Voorlopig toetsingsadvies Commissie MER

Nieuw Gemengd Bedrijf te Horst aan de Maas

Voorlopig toetsingsadvies over het milieueffectrapport

17 januari 2011 / rapportnummer 1830-117

Afbeelding 2.1

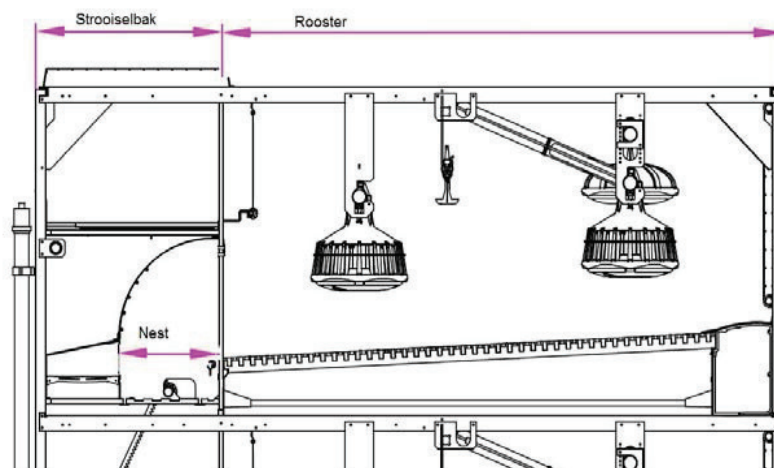
9) Hoe verhoudt zich het aantal vleeskuikenouderdieren per Veranda-kooi in relatie tot de welzijnsverordening van 1.300 cm² per dier? Dit in verband met afmetingen van de Veranda-kooi 4,6 x 2,5 m (basisafmeting kooi). Is de legnestenruimte meegeteld?

Bij het verandasysteem is inderdaad boven de legnesten een extra scharrelruimte en qua welzijnswet is het verschil met legkippen dat inderdaad bij de ouderdieren van vleesrassen wel de legnesten meetellen als leefruimte.

Op bladzijde 28 van de MER is dit volledig uitgeschreven, daar staat ook bovenaan de bladzijde, dat door die scharrelbak boven de legnesten de kooibreedte effectief 2,9 meter is in plaats van 2,5 ($2,9 * 4,6 \text{ m} = 13,34 \text{ m}^2$ @ bij 100 ouderdieren 1.334 cm²/dier).
